Urząd Gminy w Jastrzębi

Znak: RI.271.17.2017

Wyjaśnienia do SIWZ

W związku z zapytaniem skierowanym do Zamawiającego w postępowaniu pod nazwą „BUDOWA SIECI KANALIZACJI SANITARNEJ W MIEJSCOWOŚCIACH KOZŁÓW I DĄBROWA KOZŁOWSKA – ETAP I”, działając na podstawie art. 38 ustawy z dnia 29 stycznia 2004r. Prawo zamówień publicznych (t.j. Dz. U. z 2015r., poz. 2164 ze zm.) udzielamy następującej odpowiedzi.

Figure B.1 – Nozzle for jetting rig

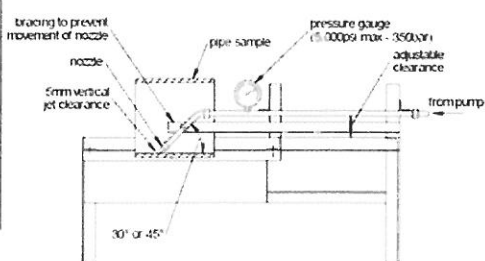
8. Czy Zamawiający jest w posiadaniu specjalistycznego sprzętu do czyszczenia rur kanalizacyjnych pod ciśnieniem z głowicą o konstrukcji przedstawionej poniżej, zgodnej z wytycznymi WIS 4-35-01, w której wypływ wody odbywa się tylko jednym otworem o średnicy $\varnothing 1,5$ mm oraz pod stałym kątem 30° lub 45° ?

Odpowiedź:
Patrz odpowiedź na pytanie nr 19
